HENVENDELSER MODTAGET I HØRINGSPERIODEN

FORSLAG TIL LOKALPLAN SLUSEHOLMEN STATIONSOMRÅDE

Supplerende høring om afgrænsning af vejareal til metroplads i lokalplansforslag for Sluseholmen Stationsområde

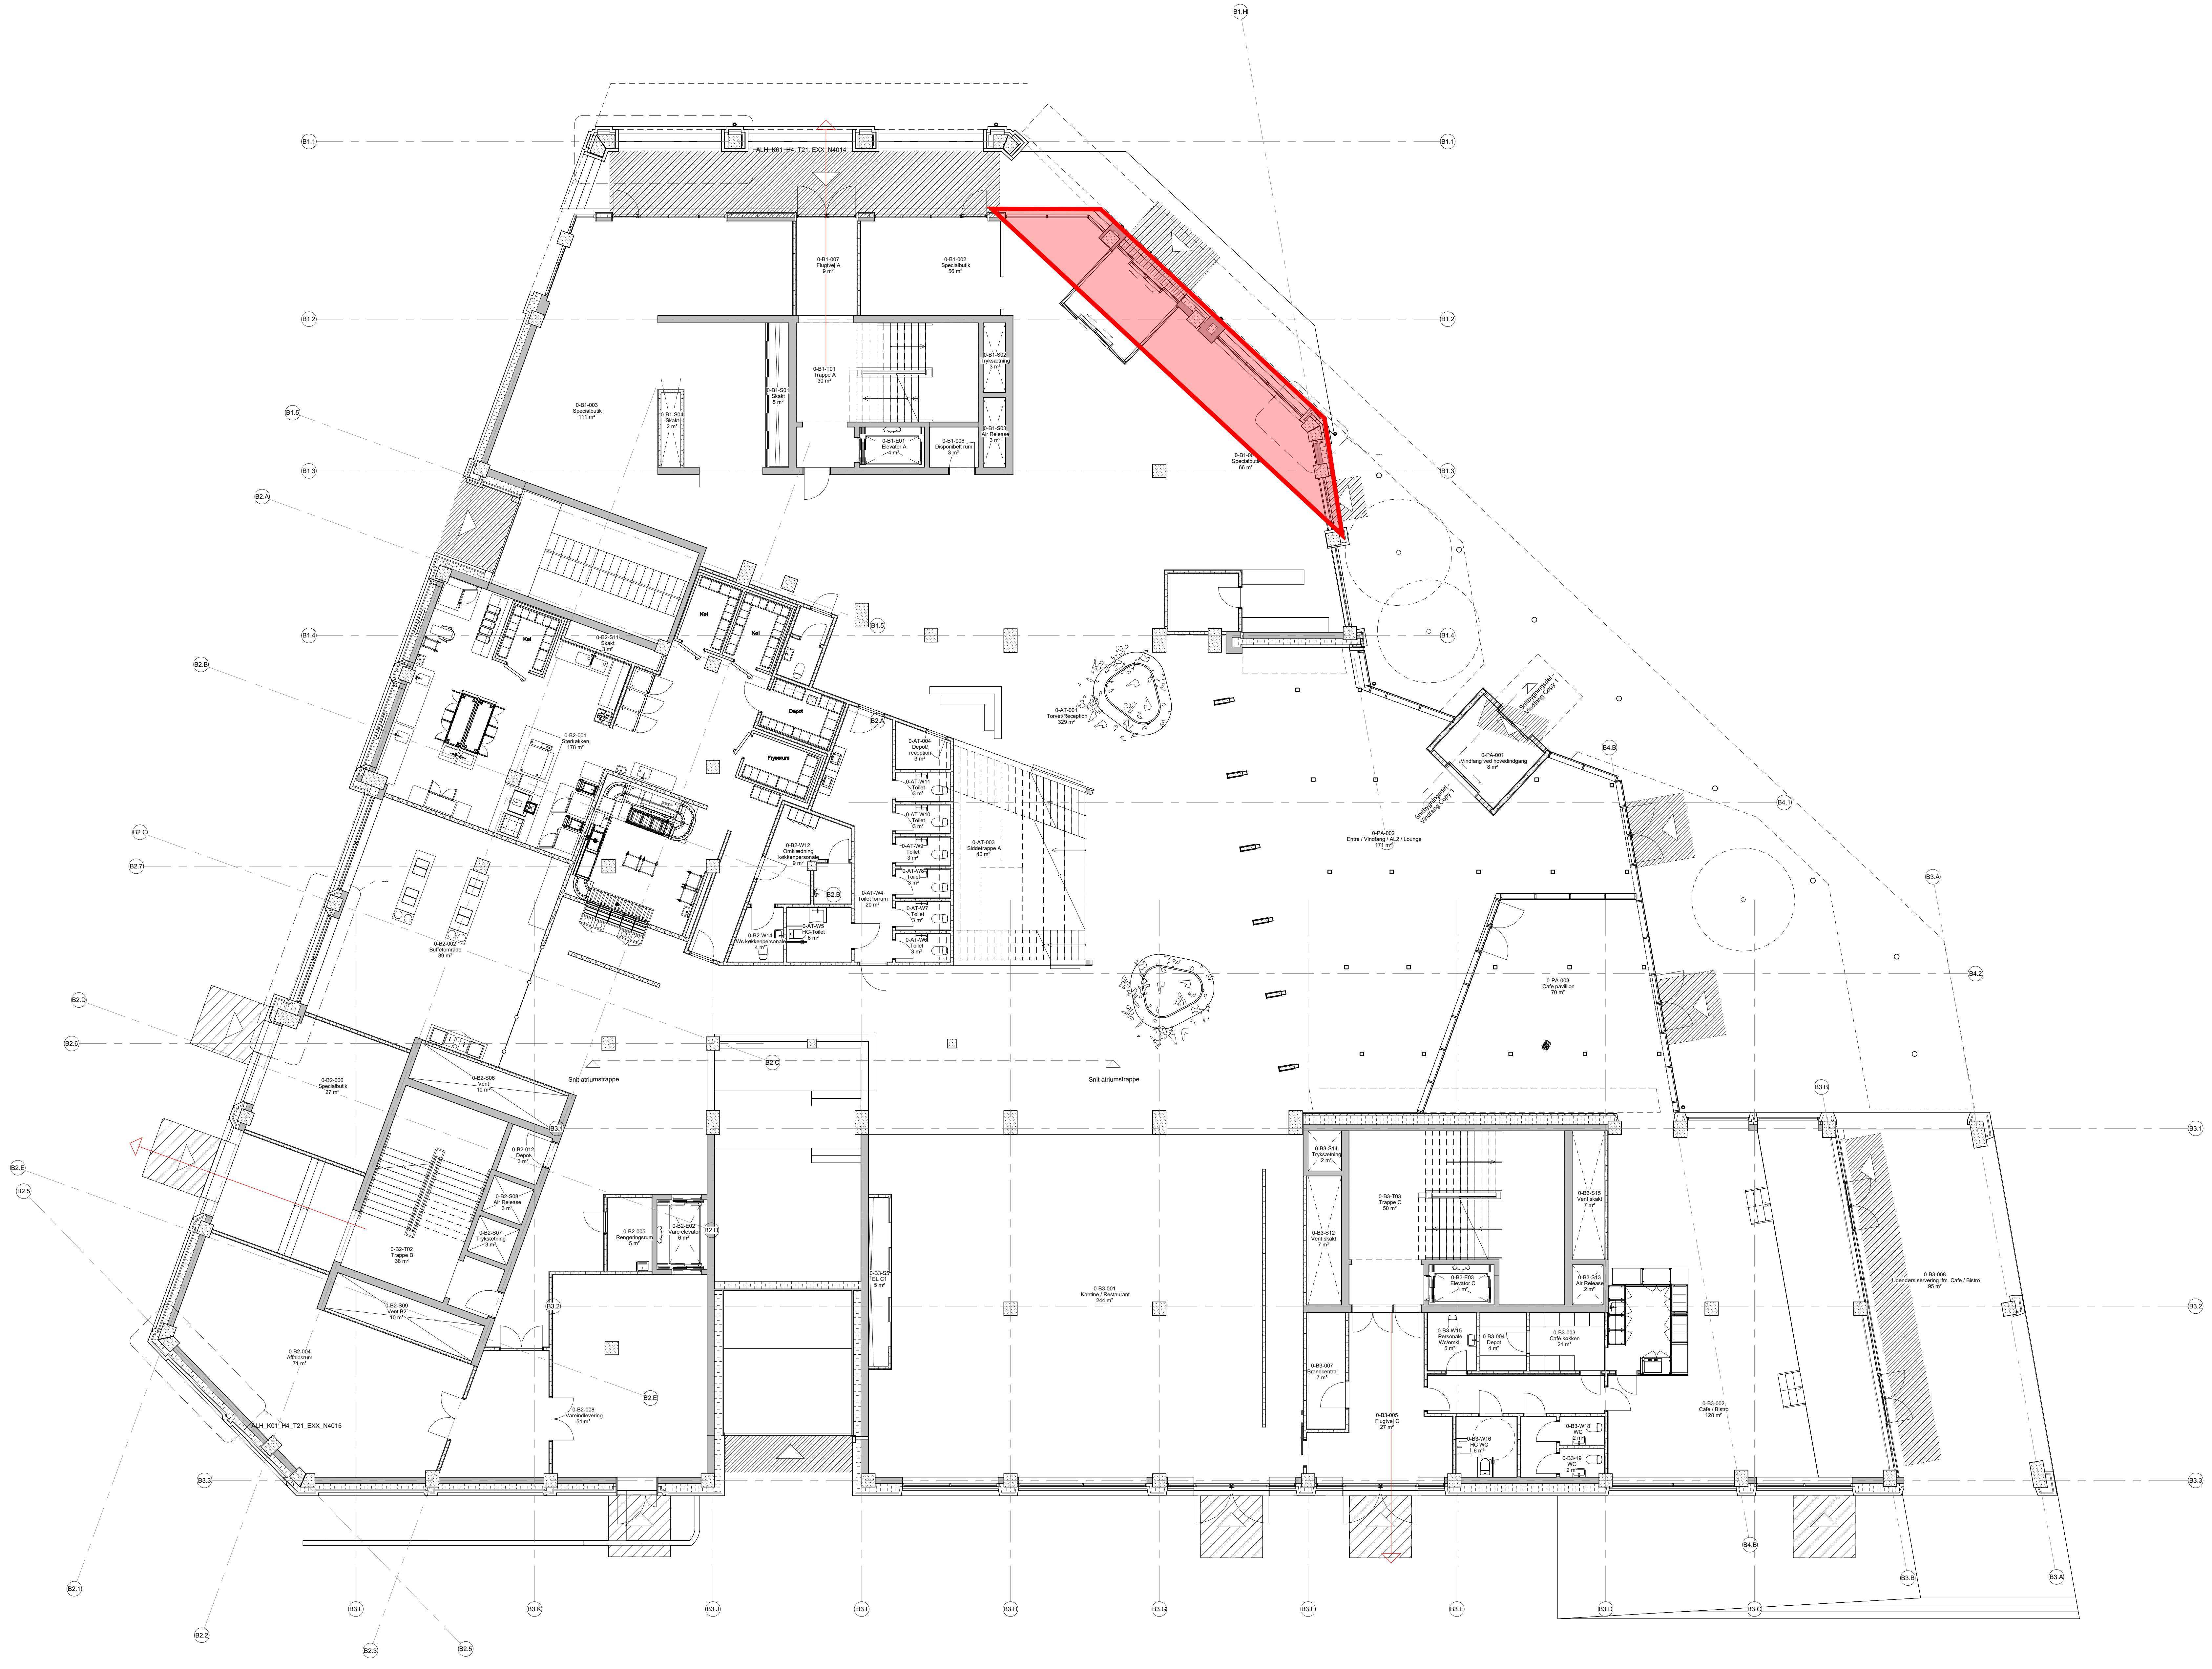
Hvis facade d knækker om hjørnet, så bliver grundplanet så lille, at man ikke rigtig kan have nogle interessante butikker i området her, men det hele bliver til vindfang, trappeopgang og ganglinjer. Se bilag "**§7-stk 1 e og h_Plantegning over hvor meget butiksareal der forsvinder**", hvis facade d som vist i lokalplanen i høring fastholdes.

Ved den viste udstrækning i lokalplansudkastet er mulighed for baldakin ret begrænset og stopper lidt mærkeligt ift. indgange og bevægelse omkring bygningen. Med den større designfrihed, får vi mulighed for en længere sammenhængende baldakin.

Vi vil med baldakinen gerne gøre bygningen mest muligt inviterende overfor brugerne af metropladsen, overdække ankomsten, naturligt guide til hovedindgangene samt skabe en flot facade.

Baldakinen vil, som vist på bilag "[§7 – stk 1 e og h_Baldakinplan](#)", være med store åbninger, så de krævede antal træer og grønne kantzoner i lokalplansudkastet fastholdes.

- [§7-stk 1 e og h_Rev tegning 6a for forslag til nye linjer](#). Tegning viser forslag til revideret tegning 6a med de foreslåede facadelinjer.
- [§7-stk 1 e og h_Plantegning over hvor meget butiksareal der forsvinder](#). Plantegning viser hvor meget butiksareal der forsvinder, hvis facade d som vist i lokalplanen i høring fastholdes
- ["§7 – stk 1 e og h_Baldakinplan](#). Plantegning viser udstrækning af baldakin og hvordan store udskæringer giver plads til træer og grønne kantzoner
- [§7 – stk 1 e og h_Baldakin og trafik](#). Tegning viser uændret trafikforhold på metropladsen.
- [§7 – stk 1 e og h visualiseringer af baldakin før og ønsket](#).

§7 – stk 1 e og h_Baldakin og trafik

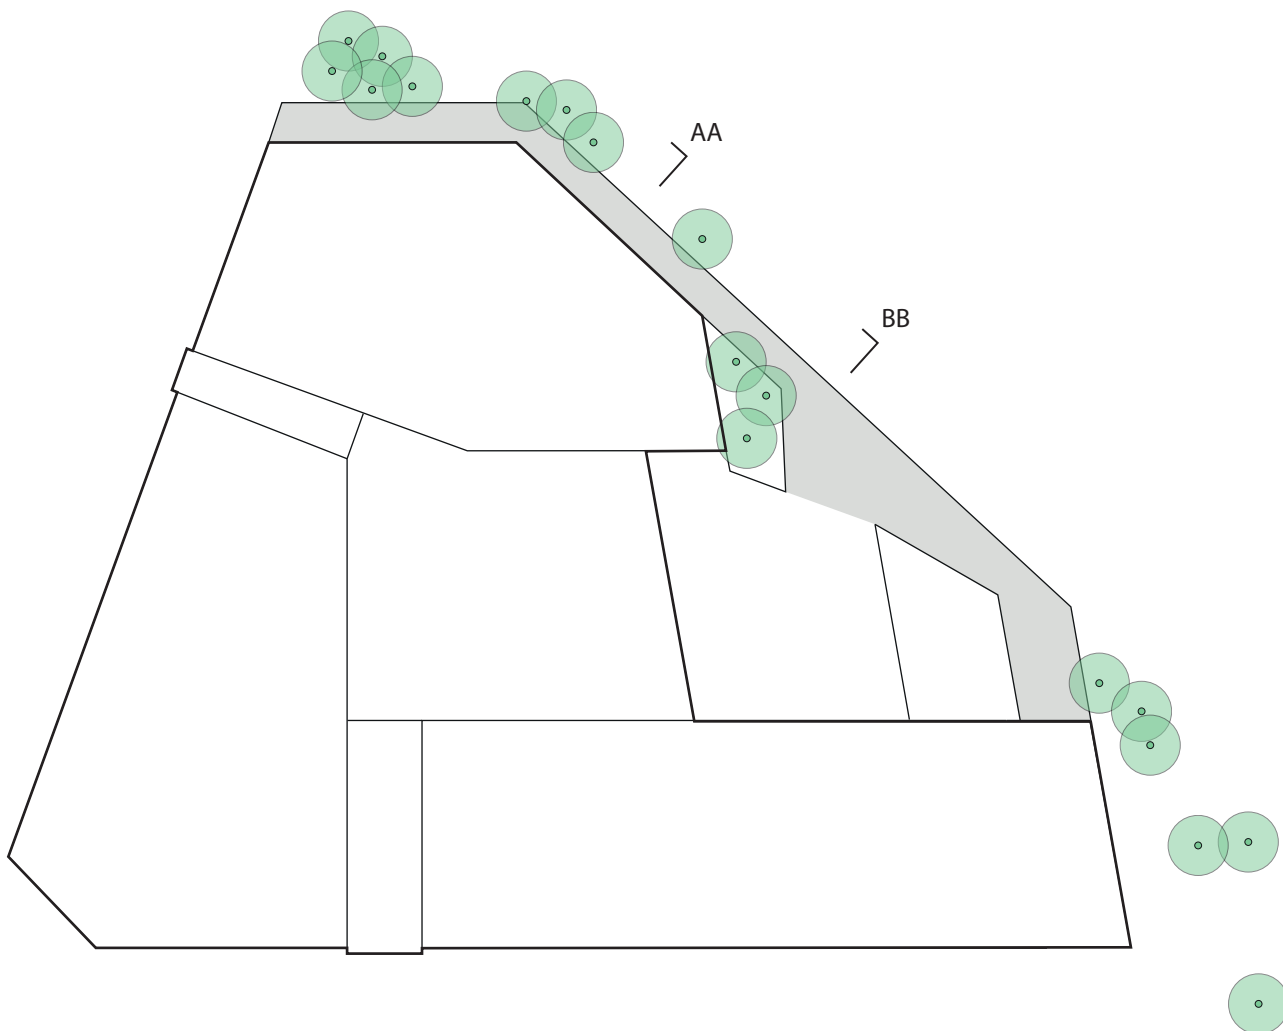
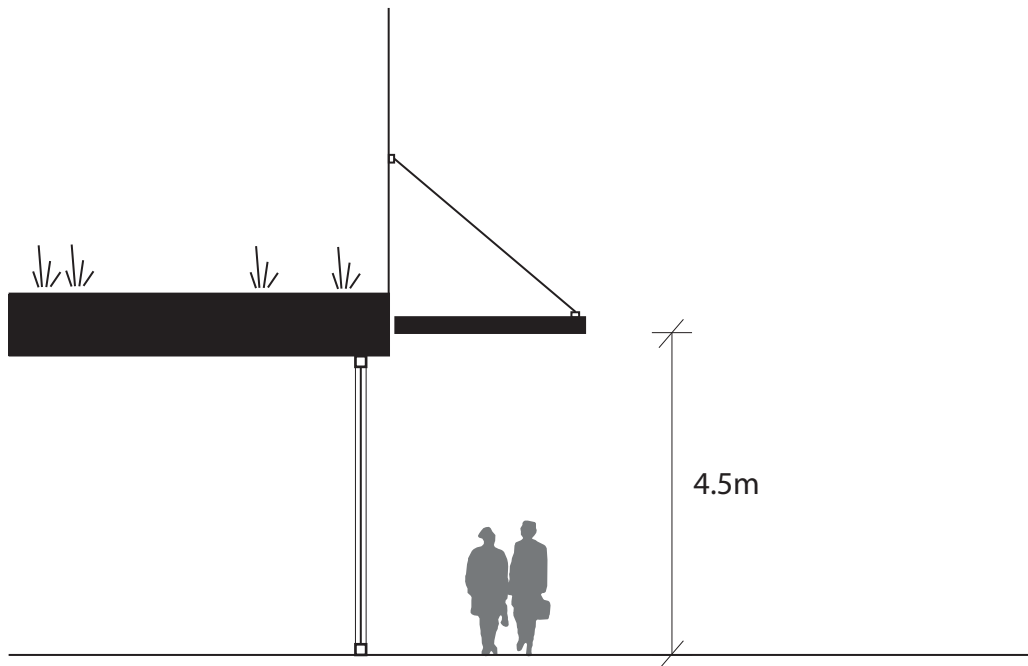
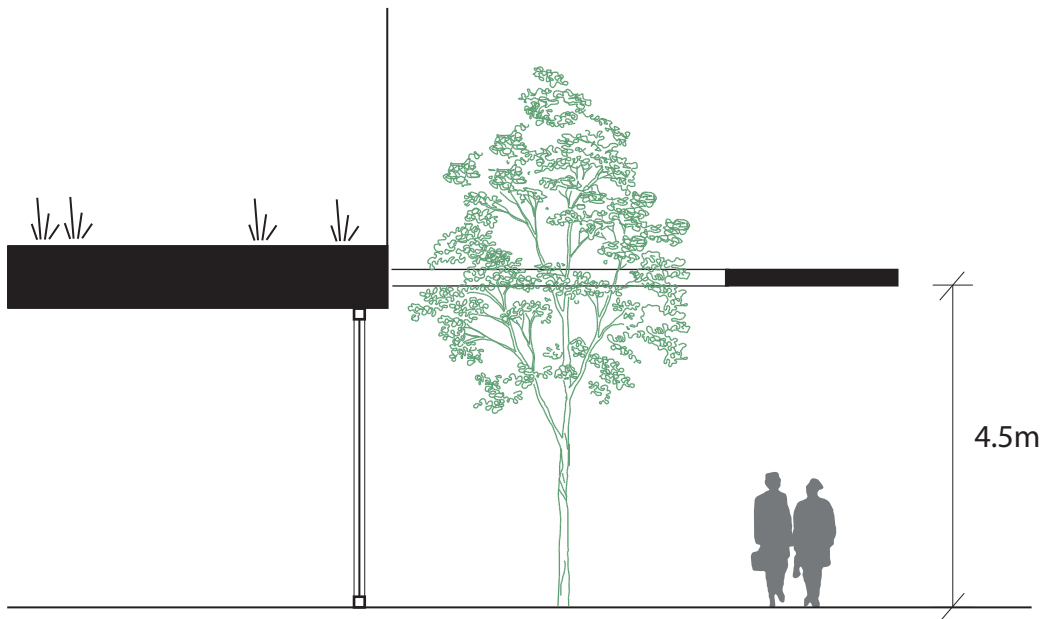
Baldakinen vil fortsat være med en frihøjde på mindst 4,5 meter over terræn og max. 1,8 meter over byggefelt, så at trafikken på metropladsen ikke generes. Se bilag "[§7 – stk 1 e og h_Baldakin og trafik](#)".

§7 stk.1 - SLØ_K1_Ski114_Plan med afstande mellem bygningsfremspring

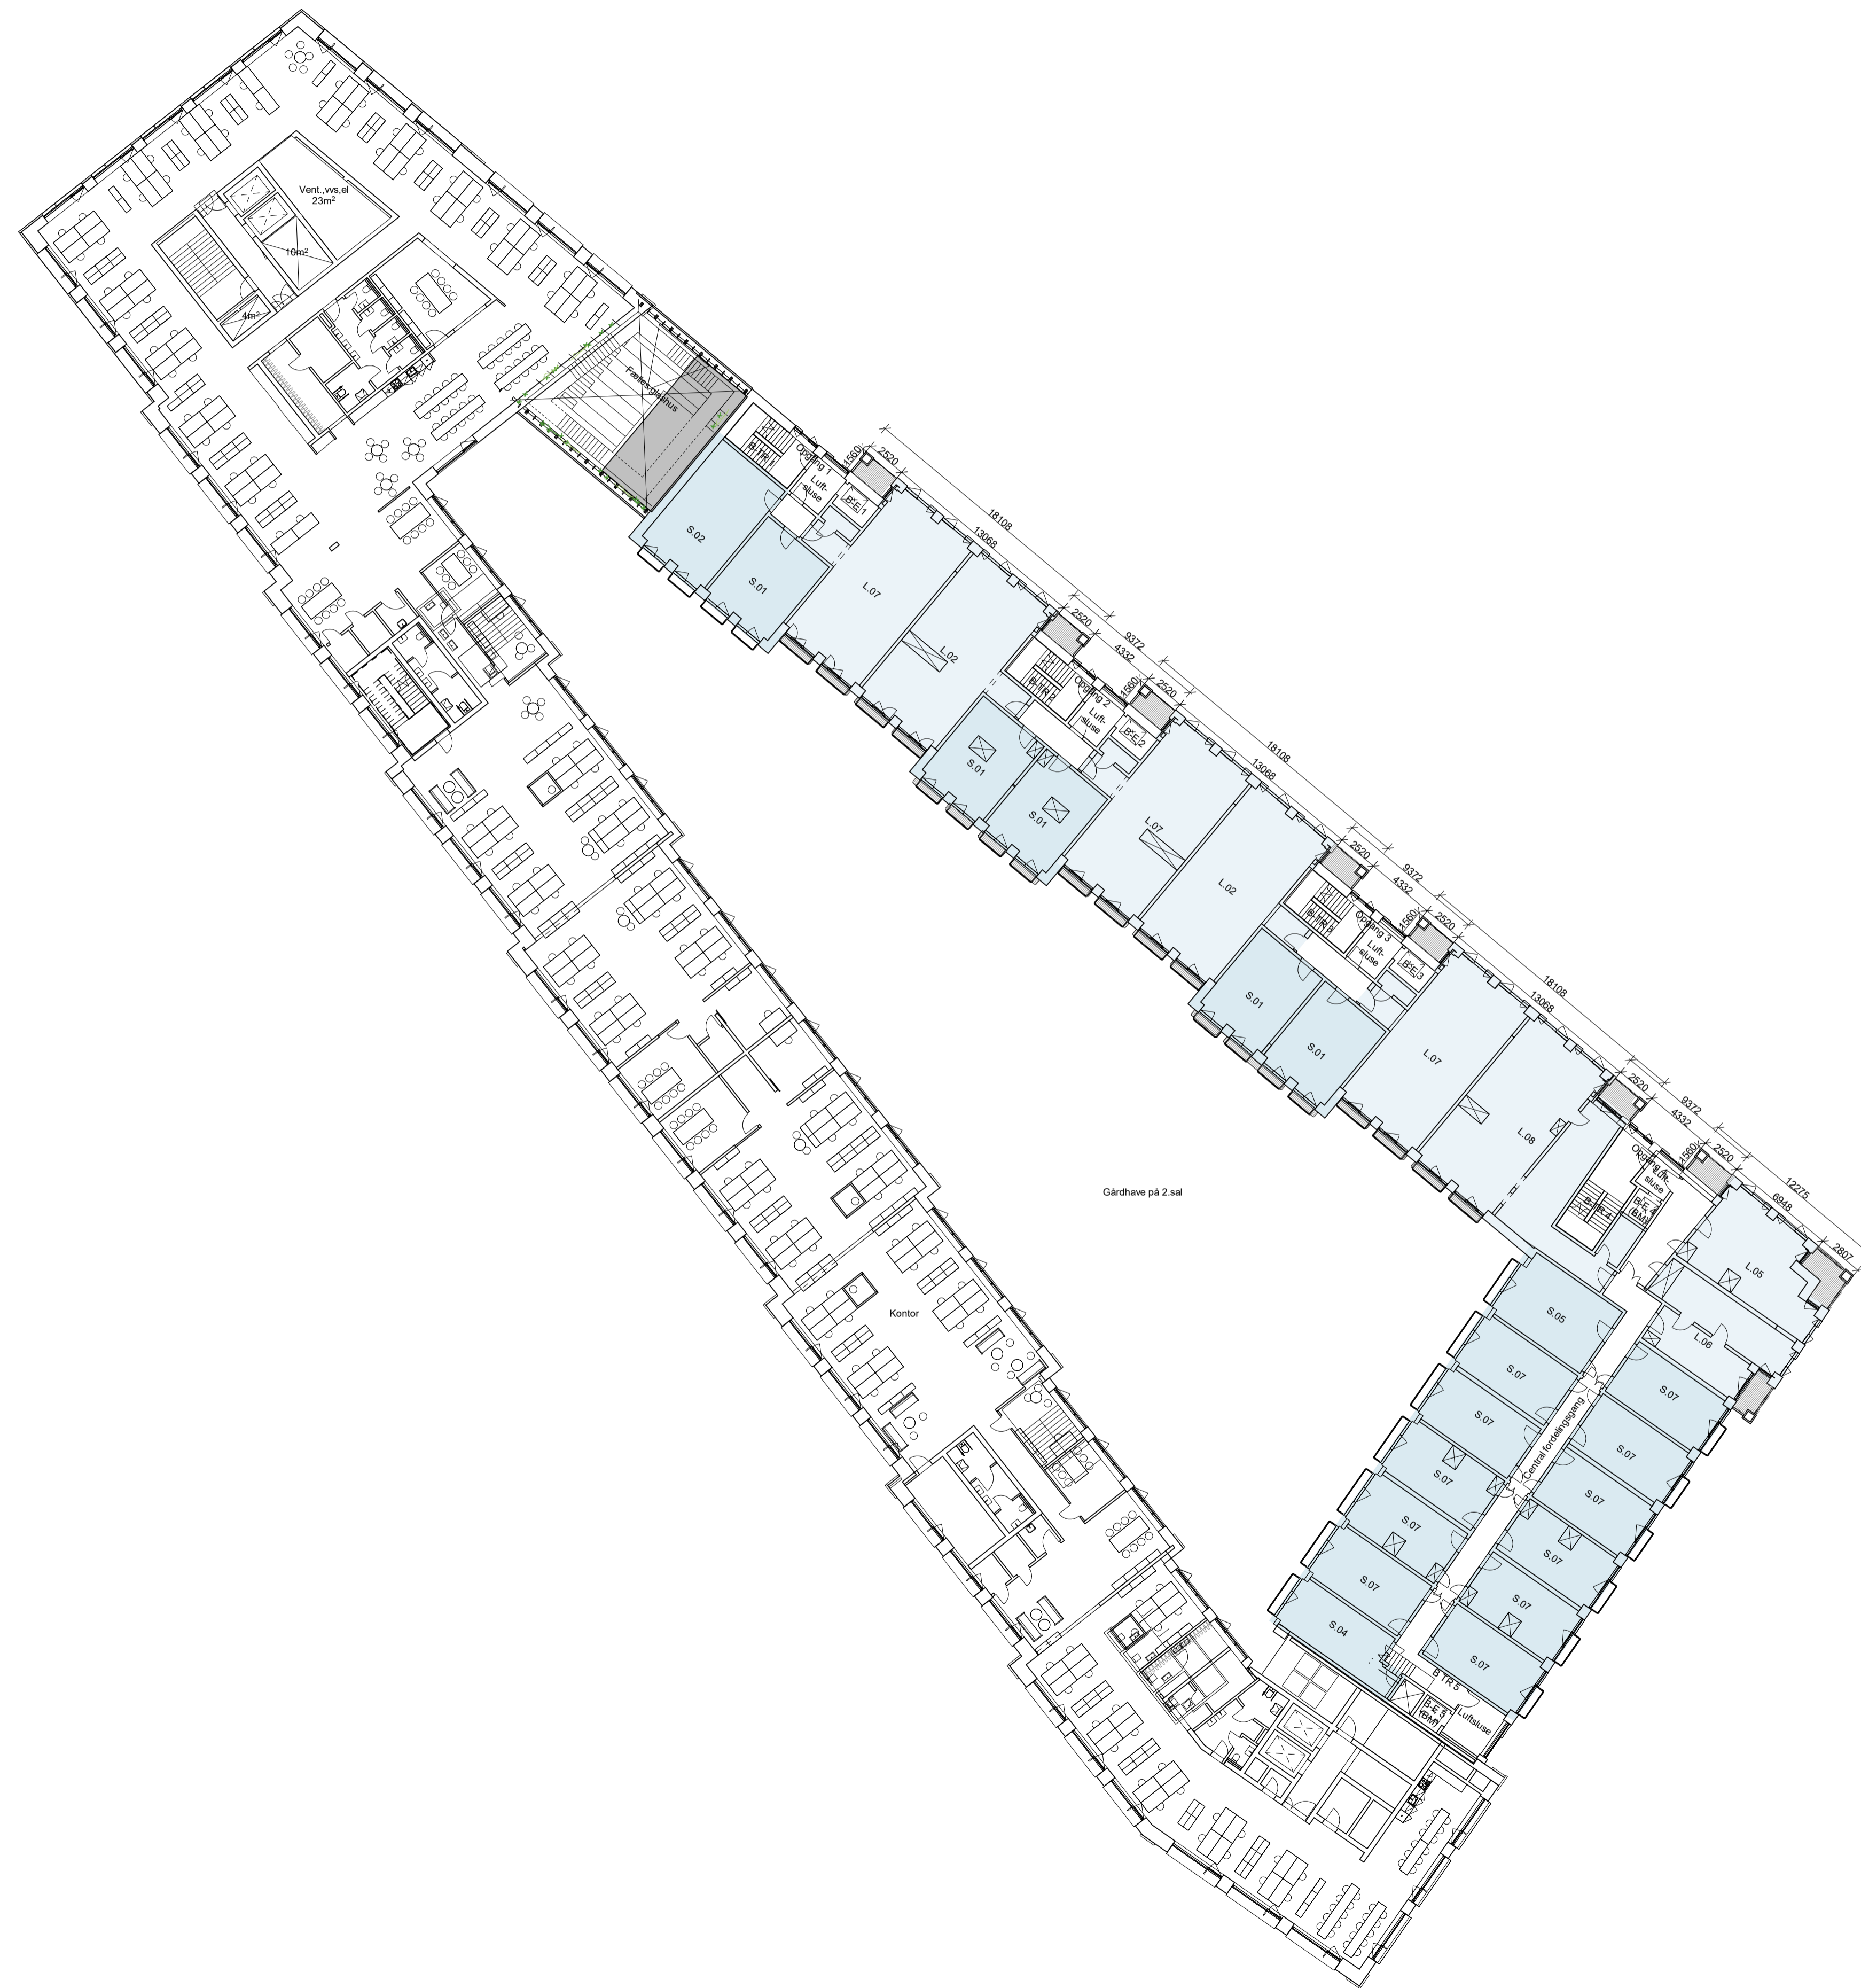
*i) Ved facade g må der fra 1. sal (2. etage) til 4. sal (5. etage) må der være 4 bygningsfremspring på 1,5 m ud over byggefeltet. Bygningsfremspringene må maksimalt være 20 m i bredden. Afstanden mellem fremspringene skal være mindst **10 m**. Bygnings-fremspringene skal have en frihøjde på mindst 5 m over terræn.*

Vi ønsker at ændre teksten til: *i) Ved facade g må der fra 1. sal (2. etage) til 4. sal (5. etage) må der være 4 bygningsfremspring på 1,5 m ud over byggefeltet. Bygningsfremspringene må maksimalt være 20 m i bredden. Afstanden mellem fremspringene, inklusiv integrerede altaner skal være mindst **4 m**. Bygnings-fremspringene skal have en frihøjde på mindst 5 m over terræn.*
